A7 – Complément du Demi-diffuseur de Salon Nord

ENQUÊTE PUBLIQUE UNIQUE
Septembre 2022

PIÈCE A : NOTICE DU DOSSIER D'ENQUÊTE

Figure 4 : Analyse des reports de trafic véhicules légers en 2014 - unité : VL JOB (source : dossier).

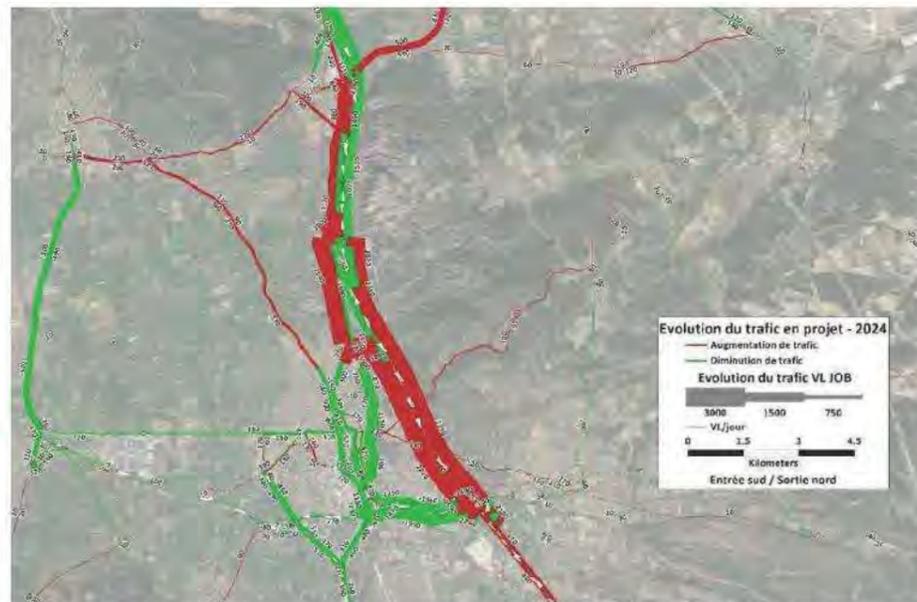
L'Ae recommande d'améliorer la lisibilité et la cohérence des données tirées des projections de trafic.
